III/23626 Čelechovice, rekonstrukce mostu ev.č. 236-1a

ZBV - krycí list

Změnový list

Změna nosníků

Založení

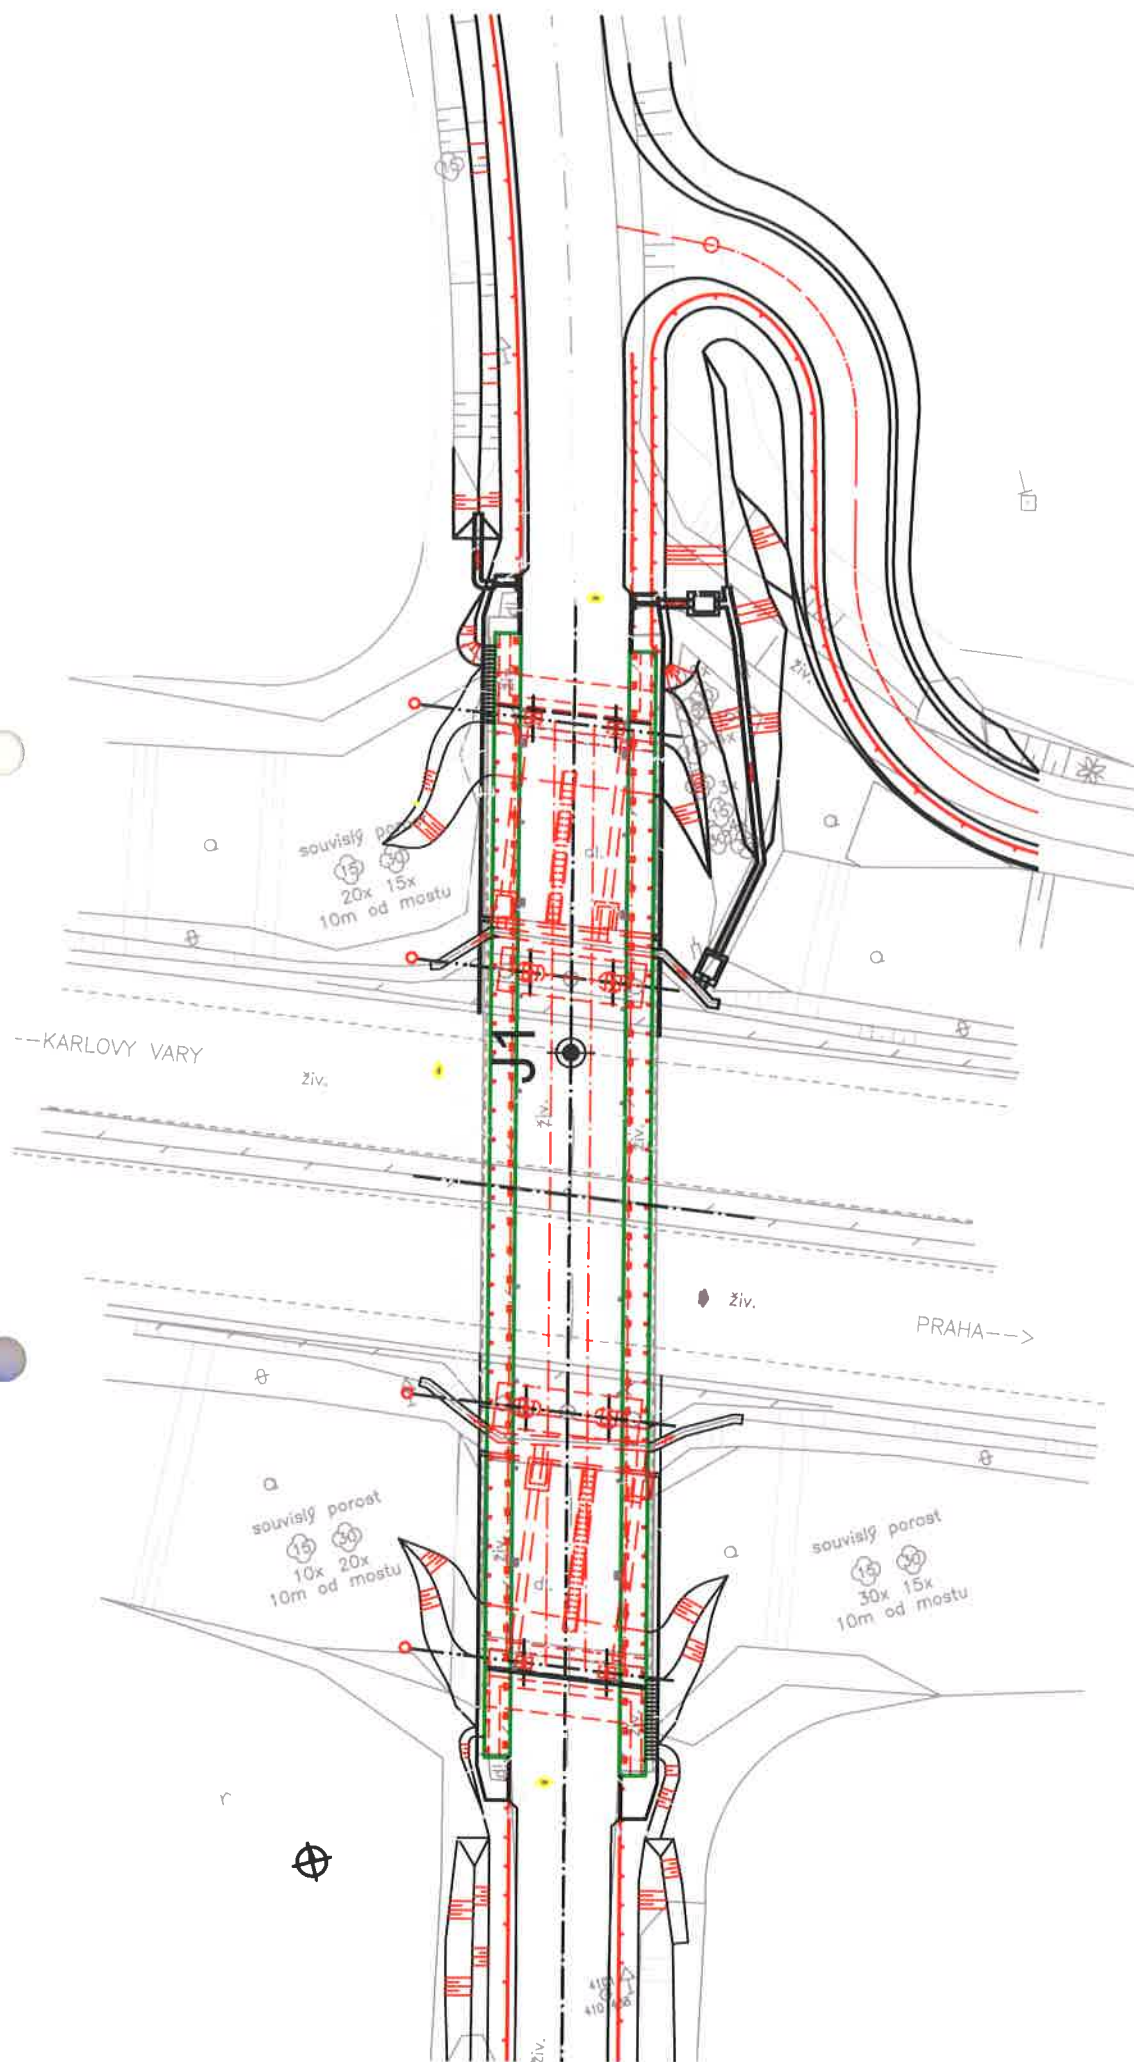
Při realizaci založení pilířů P2 a P3 bylo neočekávaně zjištěno, že kvalita podloží je horší, než předpokládal projekt PDPS. Bylo tedy nutné posílit založení pilířů - rozšířit stávající základy. Dále z důvodu nemožnosti využít krajnice dálnice (viz níže) bylo realizováno dodatečné záporové pažení mezi pilíři a opěrami pro získání manipulačního prostoru pro překládku zeminy. Záporové pažení zároveň slouží jako ztracené bednění budoucích nových základů pilířů.

- vrtnými pracemi v blízkosti pilíře 3 byly zastiženy pod konstrukčními vrstvami vozovky v hloubce od 0,7 m do 1 m kvartérní sedimenty charakteru písku jílovitého až jílu se střední plasticitou, od 1 m pod terénem bylo zastiženo předkvartérní skalní podloží zcela a velmi zvětřalého pískovce

- mírně zvětřalý pískovec třídy R4 (R5-R4) byl zastižen o malé mocnosti 0,7 m v hloubkové úrovni 1,3 – 1,9 m pod konstrukčními vrstvami vozovky
- od hloubky 1,9 m byl zastižen až do hloubky 7 m velmi až zcela zvětřalý pískovec, kdy je zaznamenáno střídání pevnějších a méně pevných poloh pískovce, v dolní části jílovitého pískovce, střídá se prostředí R5 – R6 (S4 SM).

PŘED MONTÁŽÍ NOSNÍKŮ

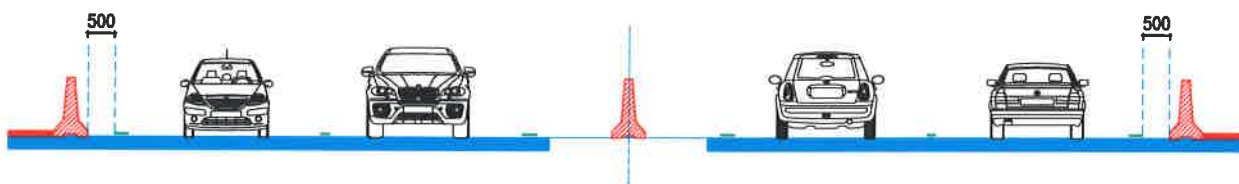
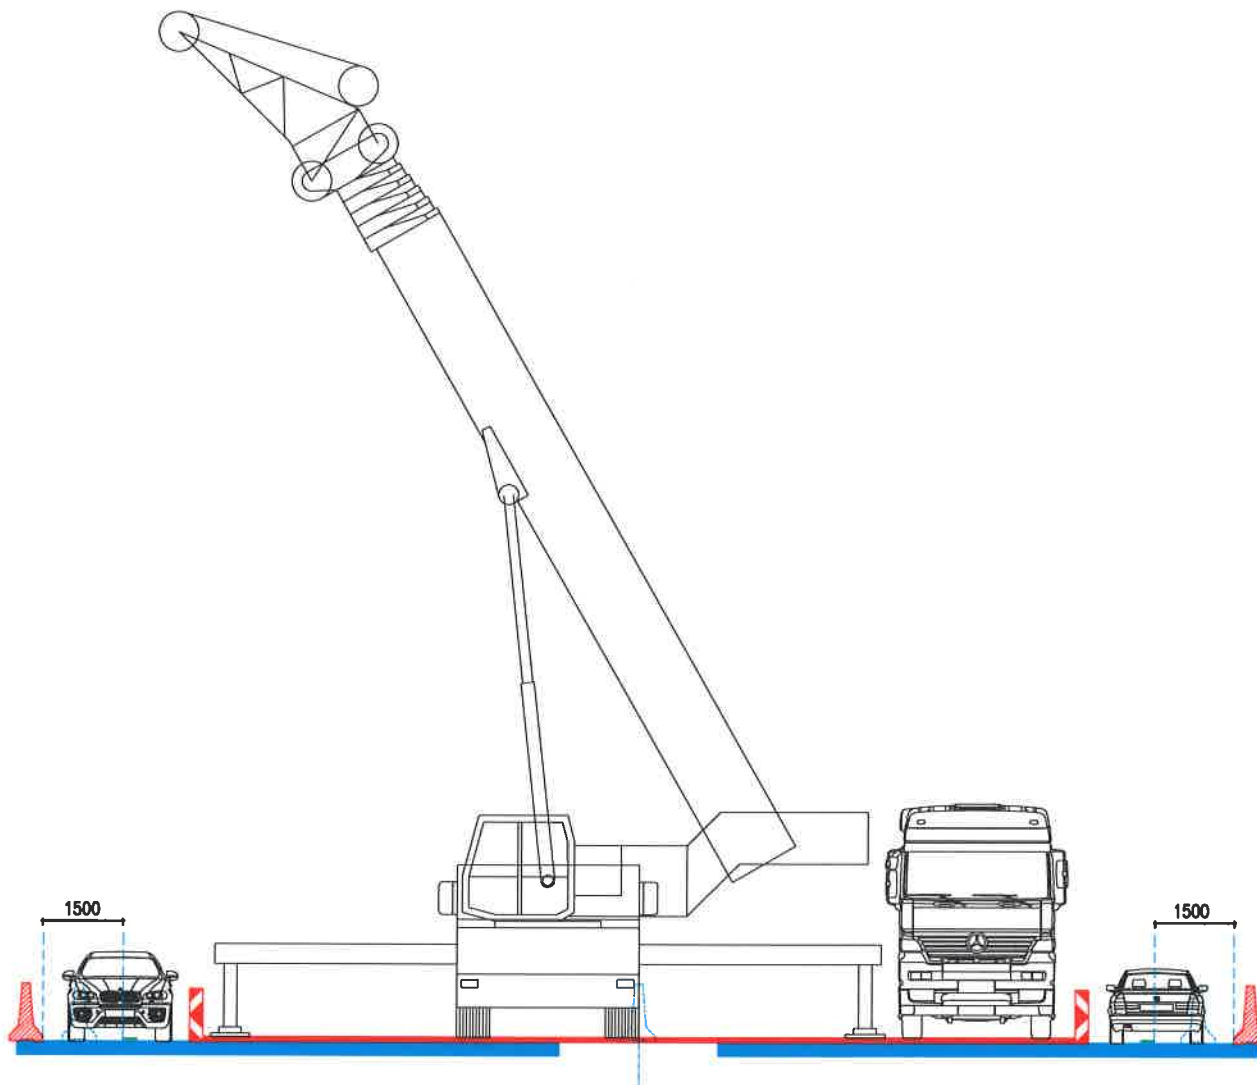
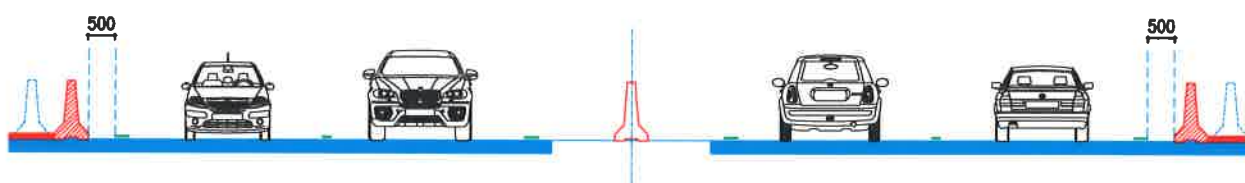
Pro montáž nosníků musela být přemístěna svodidla, viz náčrtek v příloze.
